2019年10月

鍋屋バイテック株式会社
国内営業部

MOR-12C/MOR-15C/MOR-15CK 仕様変更のご案内

商品名	対象サイズ	NBK 総合カタログ2019 掲載ページ
フレキシブルカップリング オルダムタイプ	MOR-12C/MOR-15C/MOR-15CK	p.195/p.199

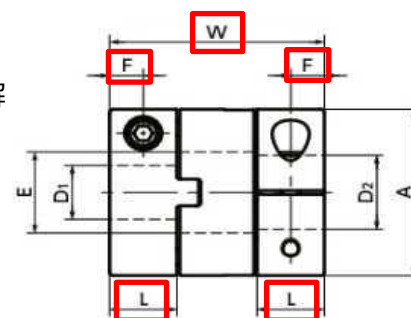
製造上の都合により各寸法を下記の通り変更します。

品番		L	W	F
MOR-12C	変更前	5	16.6	2.5
	変更後	6.2	19	3.1
MOR-15C/15CK	変更前	5.8	18.8	2.9
	変更後	7	21.2	3.5

トルクやミスアライメント等の性能、および、価格については変更ございません。
全長が長くなる事により設計変更などのご面倒をお掛けしますが、何卒ご理解賜りますようお願い申し上げます。

2019年12月2日当社出荷分より
